多、高层民用建筑钢结构节点构造详图

(2004 年局部修改版)

批准部门: 中华人民共和国建设部 批准文号: 建设[2004] 2 号
主编单位: 中国建筑标准设计研究院 统一编号: GJBT-543(04)
实行日期: 二〇〇四年一月二日 图集号: 01(04)SG519

修 改 说 明

埋弧焊焊接接头的基本型式与尺寸修改 (mm)

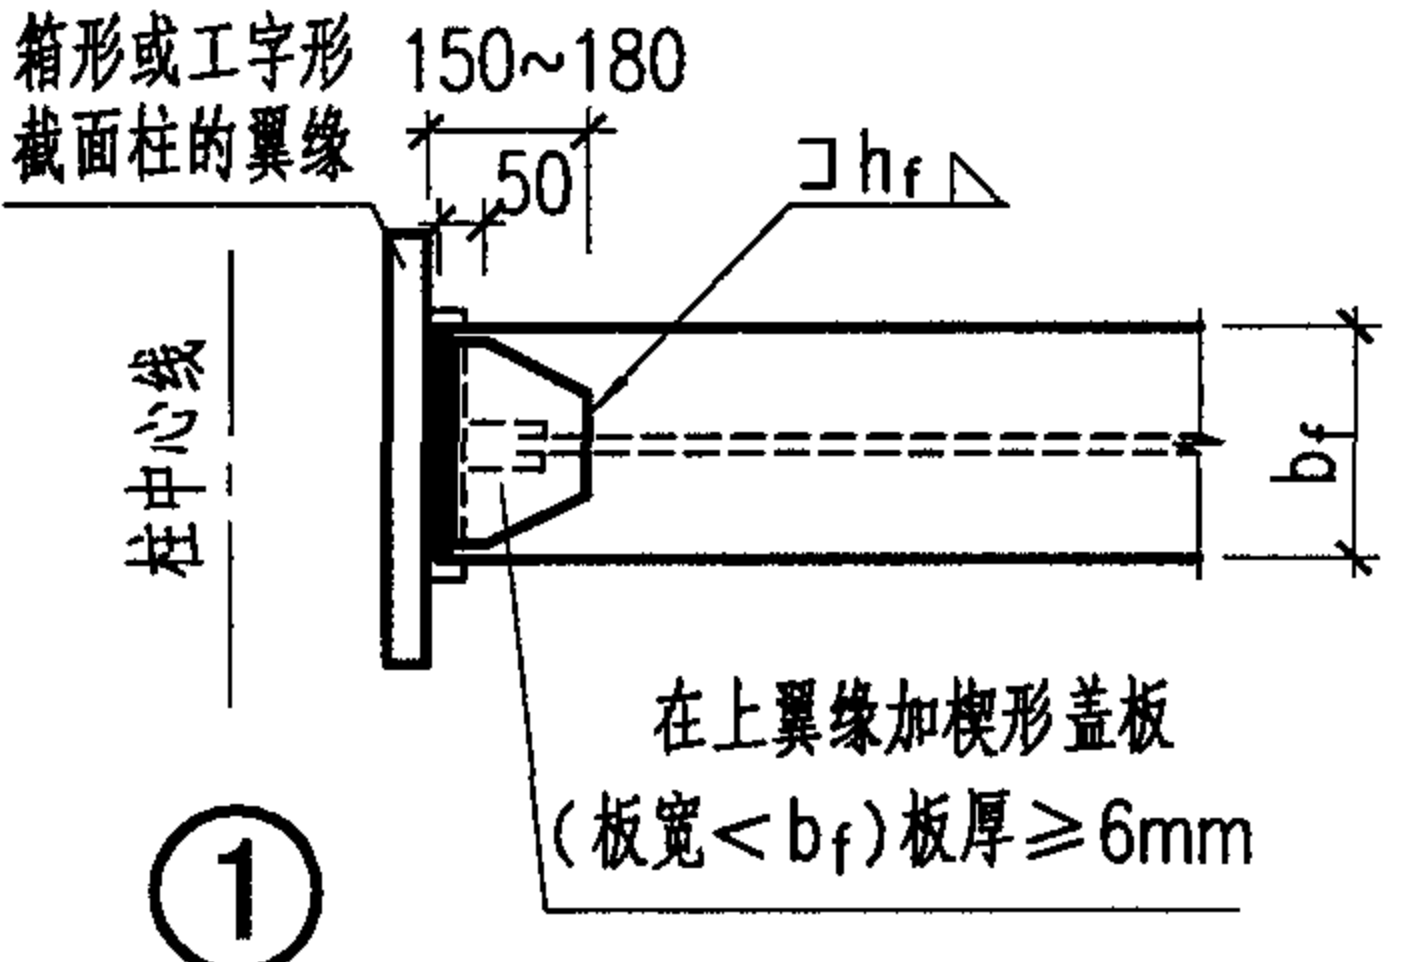
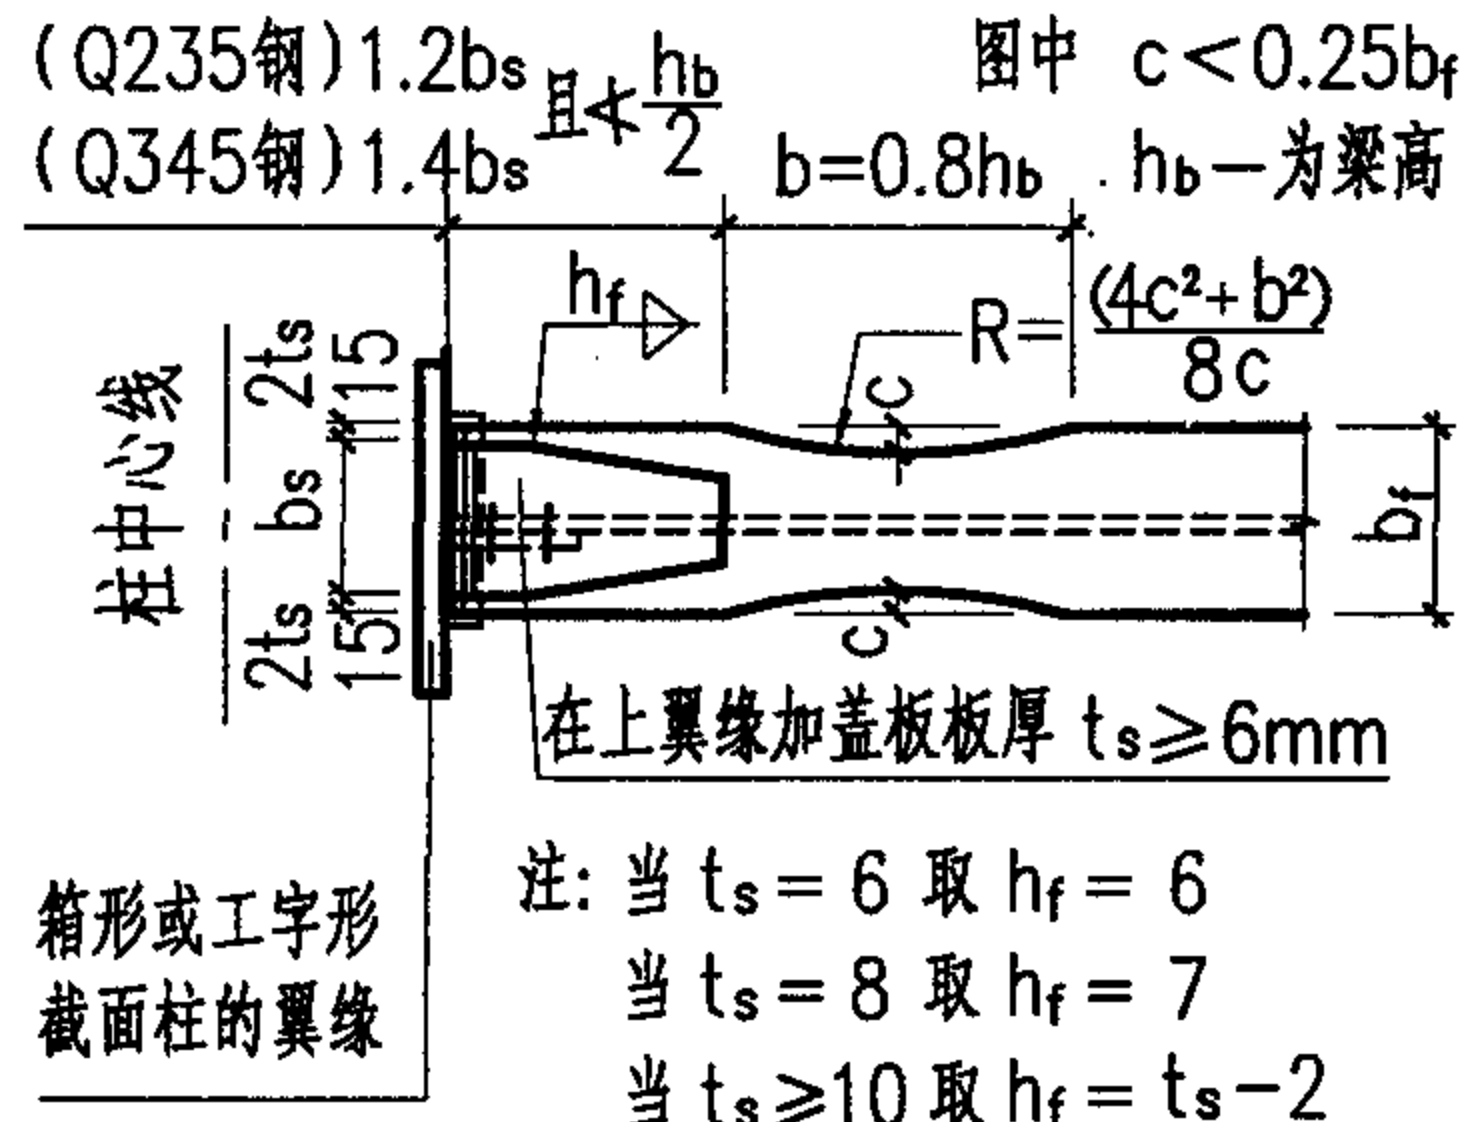
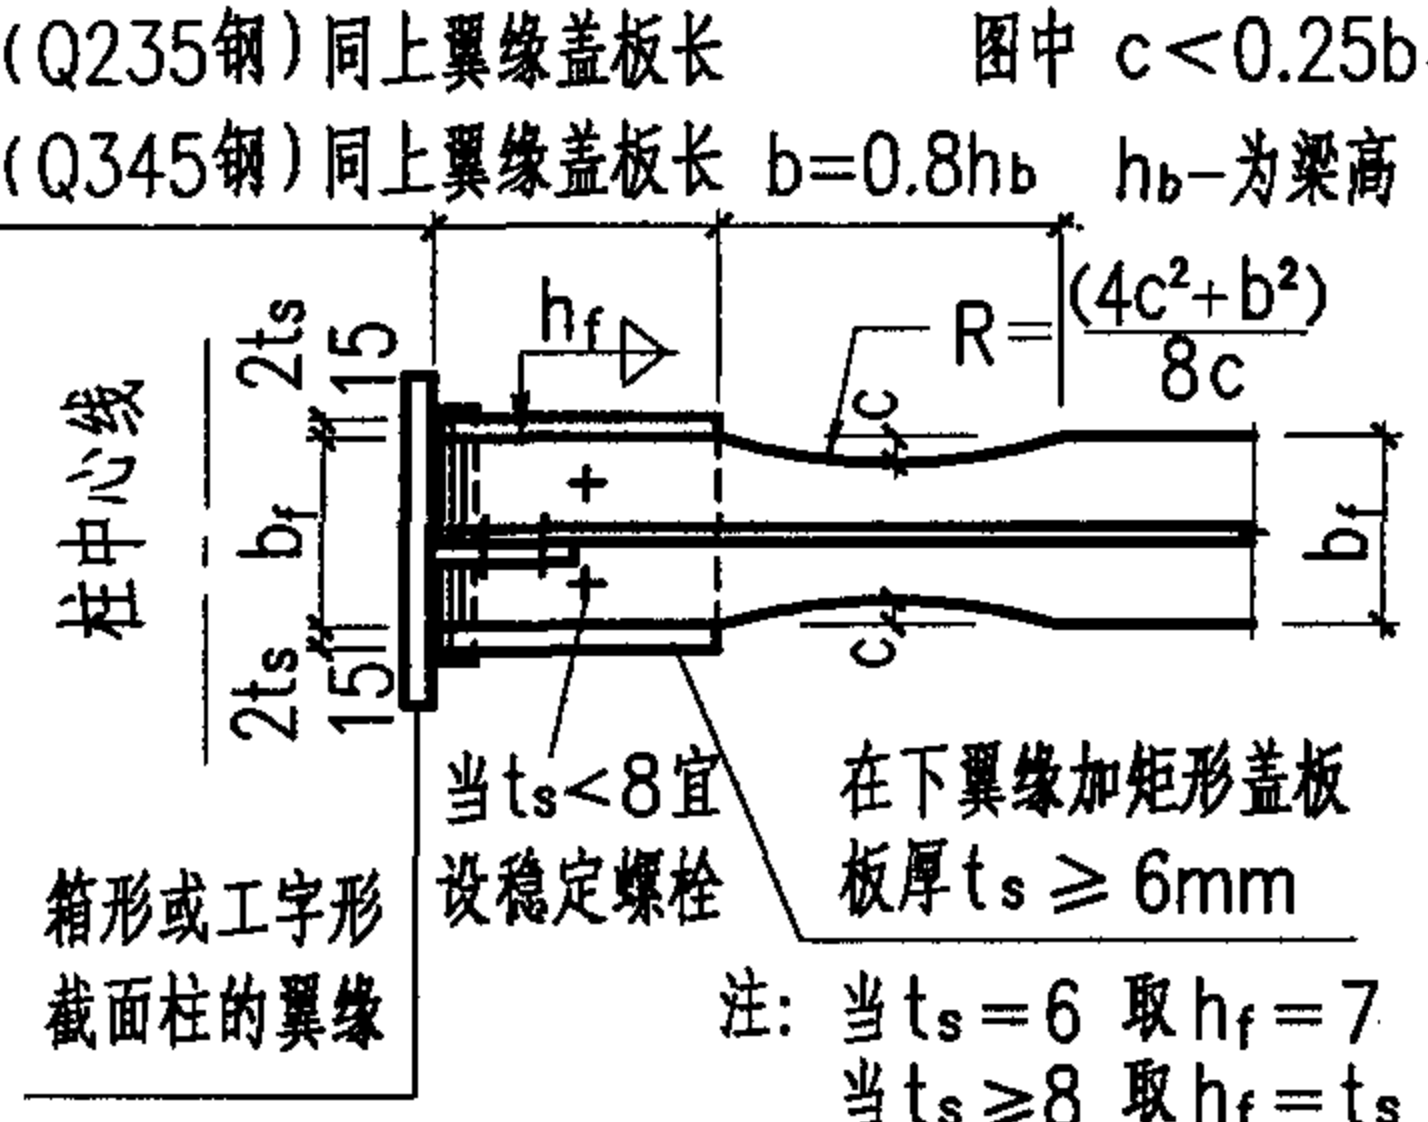
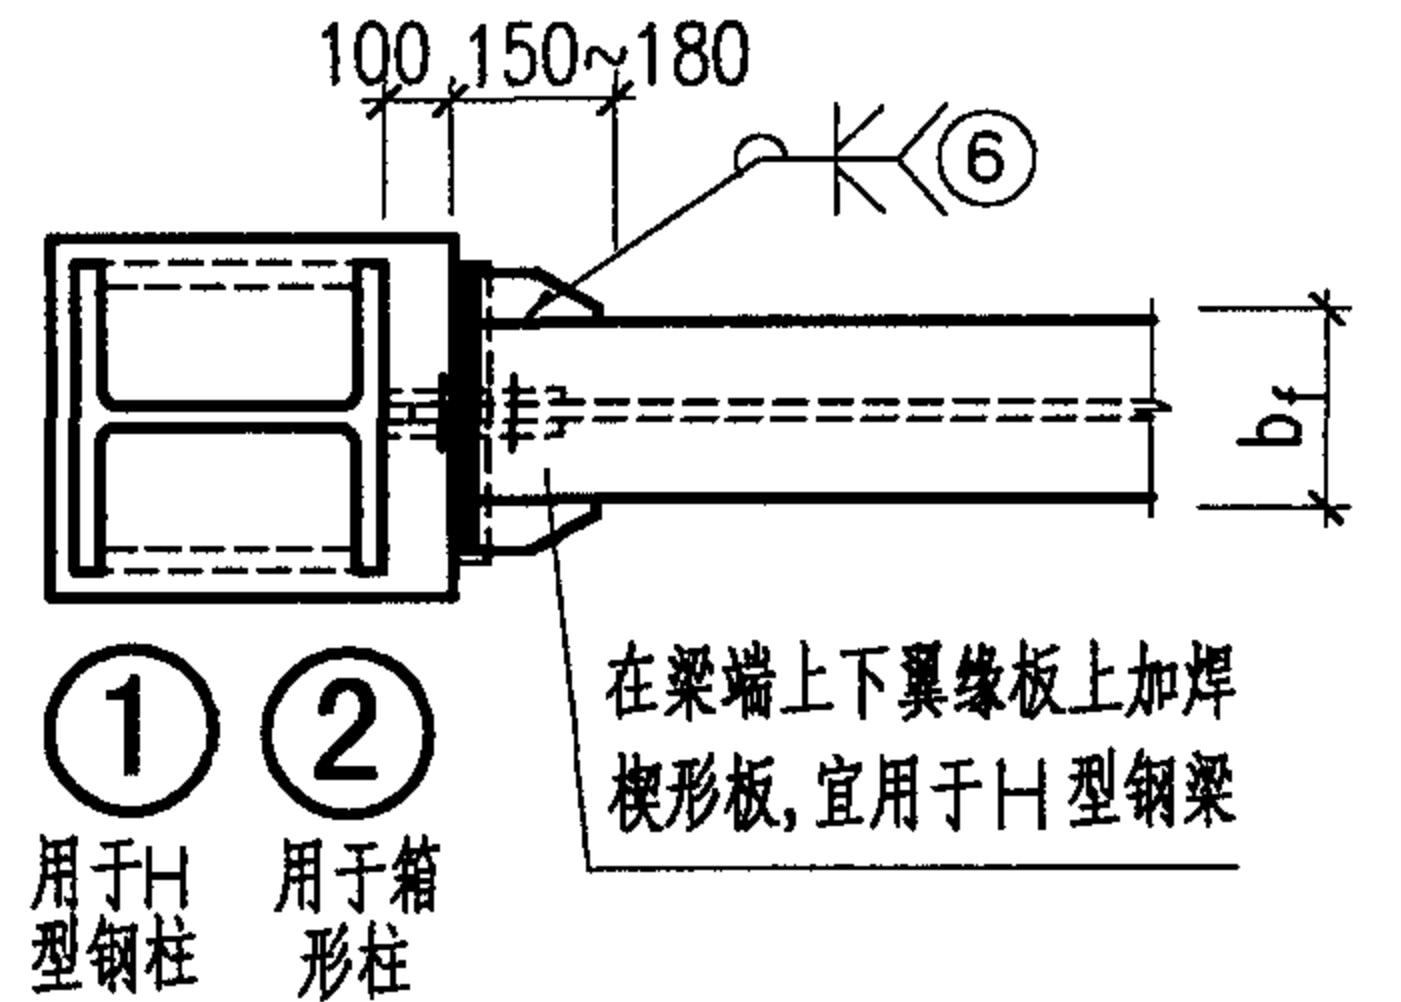
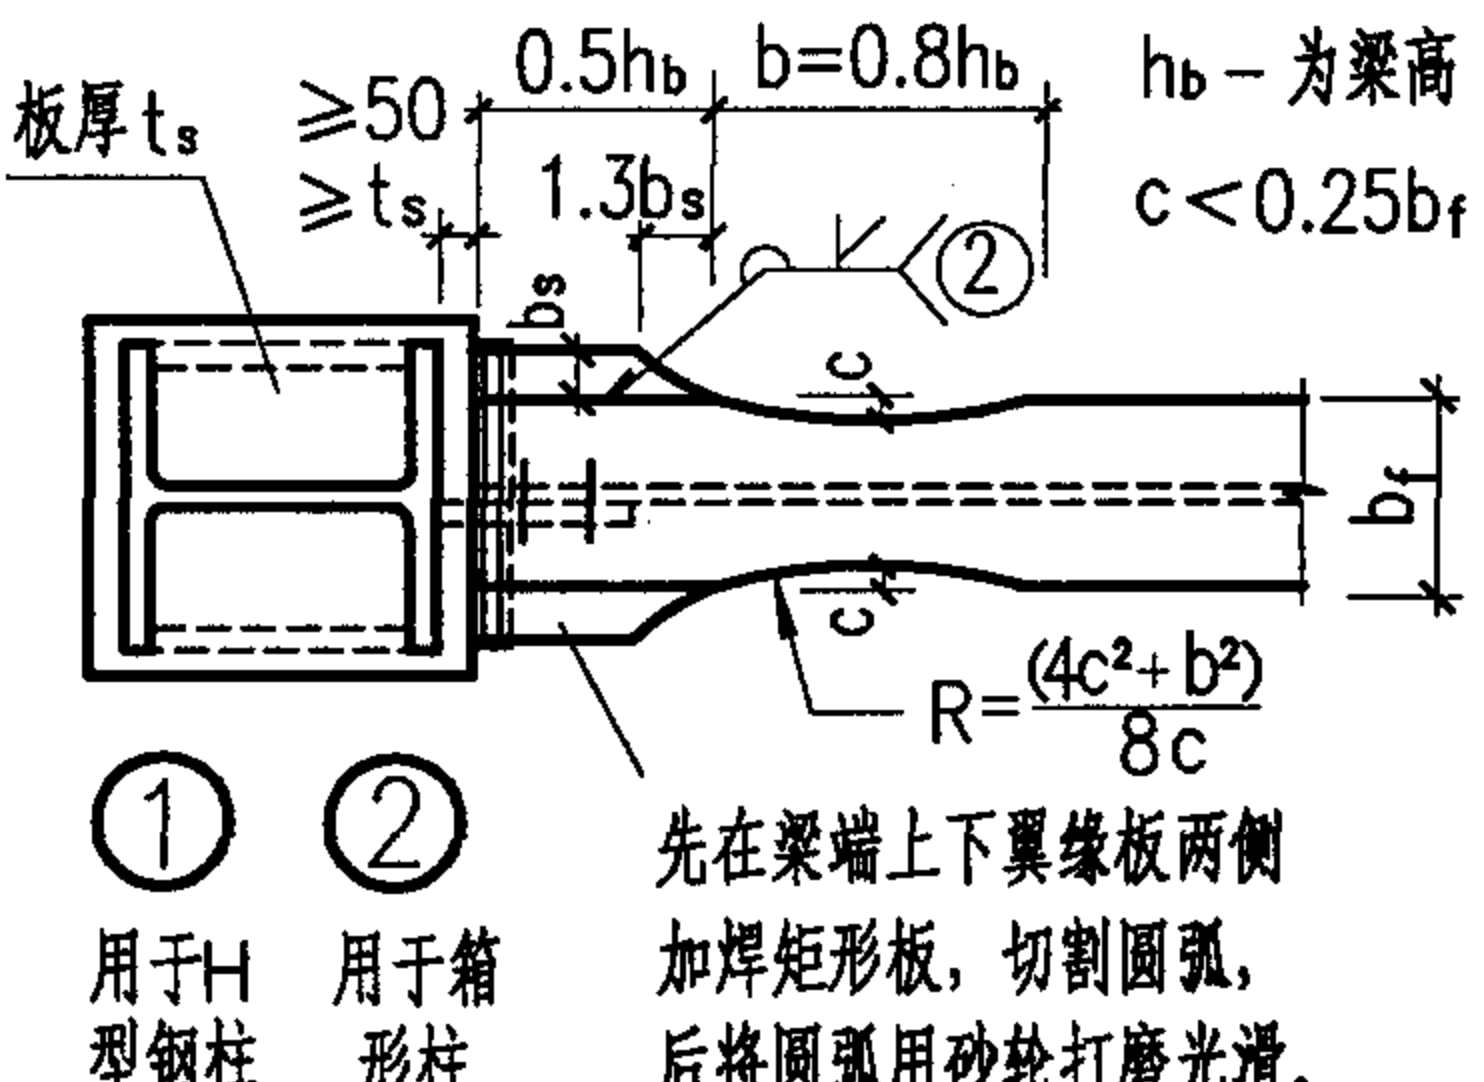
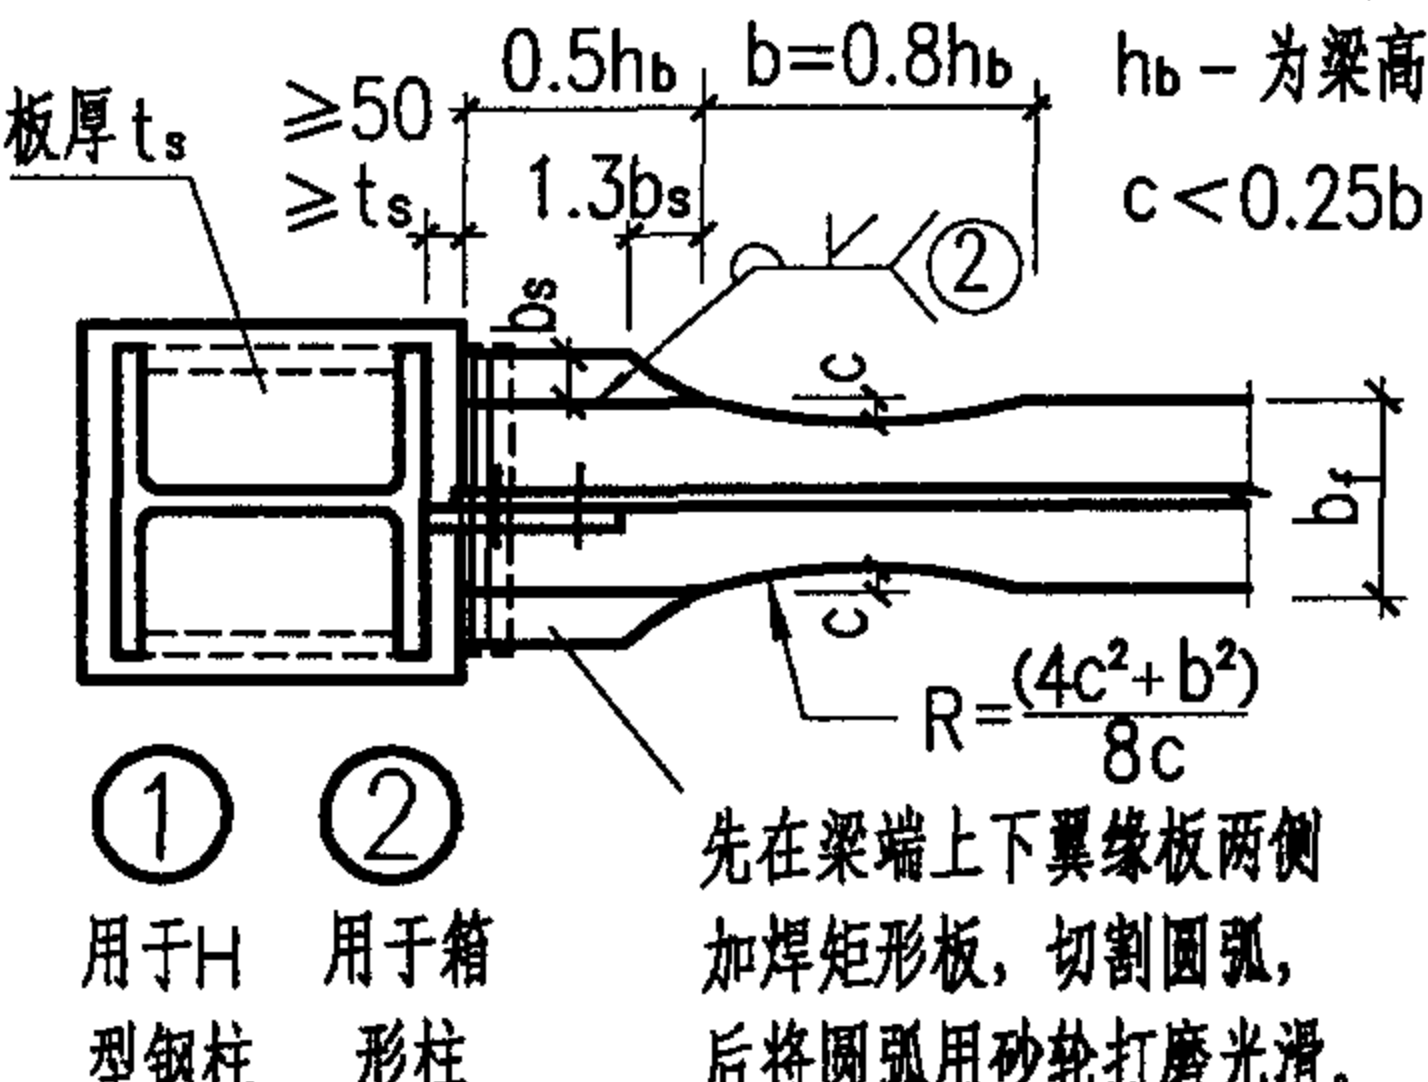
注: 1. 原55页作废, 以此图为准; 图中的 [F] 符号, 系表示其焊接位置仅用于平焊。

2. 本页②①-③①已按《建筑钢结构焊接技术规程》(JGJ 81-2001)进行了修改, 其余保留不动。
